SAKSFRAMLEGG

Sakshandsamar: Knut Vidar Svanheld
Arkivsaksnr.: 20/860-18

Detaljreguleringsplan Bruflat - Grandmo

Kart 5 og 6: Konseptskisse for bueiningar + reguleringsføremål og tomteavgrønsing basert på konseptskissa.

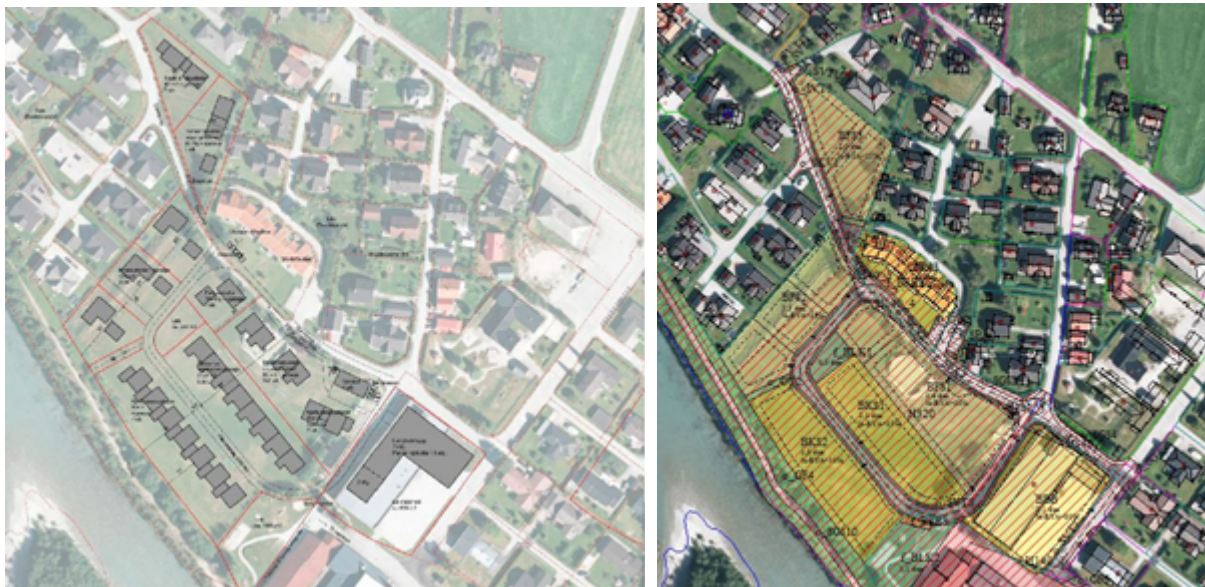
En ser av konseptskissa at det er lagt opp til 4 tomter som er reine einebustader. Ein ser desse vist med tomtegrønsing, og at det ligg garasje til bygga. Det har i ettertid vorte lagt opp til at garasje skal inkluderast i huset, noko som går fram av føresegnene. Det er også lagt opp til 5 tomannsbustader, delvis med inkludert garasje og delvis med fellesgarasje. Rådmannen meiner dette svarer ut noko av behovet som er i Gaupne til einebustader og tomannsbustader. For å få til ei god arealutnytting, så er det lagt opp til to kjeda rekkjehus med integrert garasje på områda BKS1 og BKS2. Konseptskissa viser 15 bueiningar i desse. Rådmannen legg til grunn at dette er eit minimum, og at det ved detaljplanlegging kan koma løysingar med fleire einingar.

Reguleringsføresegnene legg opp til at alle bustadeiningar kan etablerast med gesimshøgde på inntil 7 meter og mønehøgde på inntil 9 meter. Alle bygg skal ha saltak med maksimal takvinkel på 35 grader. Unnateke frå desse føresetnadane er nytt leilegheitsbygg på Grandmo. Her er gesimshøgda sett til maksimalt 12 meter og mønehøgda til maksimalt 13 meter.

Rådmannen meiner at det også bør setjast ein minste takvinkel, slik at nye bygg passar inn saman med den arkitekturen som er i området. I gjeldande plan for Bruflat er gesimshøgde og mønehøgde sett til 6 og 8 meter. Rådmannen meiner dette også bør gjelde for bustadane på BFS2 og BFS3.

Tomtene har høg utnyttingsgrad i %-vis BYA, men det er ein føresetnad for å få på plass den totale utnyttinga. Parkering er ikkje teke inn i utnyttinga, noko den skal vere jf definisjonar i vegleiar Grad av utnytting. Dette må justerast.
